اطلاعیه فنی - تعمیراتی

نوع خودرو: تندر ۹۰

عنوان: رفع ایراد نوسان دور موتور

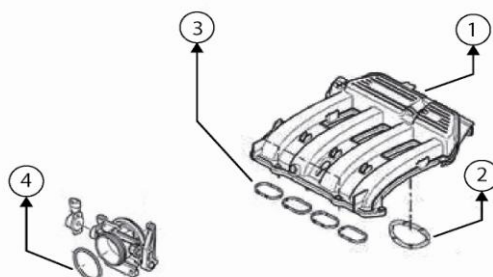
به اطلاع کلیه نمایندگان میرساند پیرو اطلاعیه فنی شماره ۶۸-۱۳۹۳ مورخ ۱۳۹۳/۶/۹ و گزارش های دریافتی رعایت موارد زیر جهت رفع ایراد نوسان دور موتور در دور آرام برای موتور های تندر ۹۰ تا شماره موتور D277629 (موتور های سری D) الزامی می باشد.

نکته: تعویض منیفولد هوا، تعویض اورینگ بین منیفولد هوا و دریچه گاز همچنین اورینگ ها و واشرهای رابط بین منیفولد هوا با سرسیلندر الزامی است.

شماره قطعه	شماره فنی قطعه	شرح قطعه	تعداد مورد نیاز
۱	۱۶۷۰۱۰۲۱	منیفولد هوا	۱
۲	۱۸۶۰۳۱۲۷	اورینگ منیفولد هوا	۱
۳	۰۱۷۲۸۰۰۳	اورینگ منیفولد هوا	۴
۴	۱۸۶۰۳۱۲۵	اورینگ دریچه گاز	۱
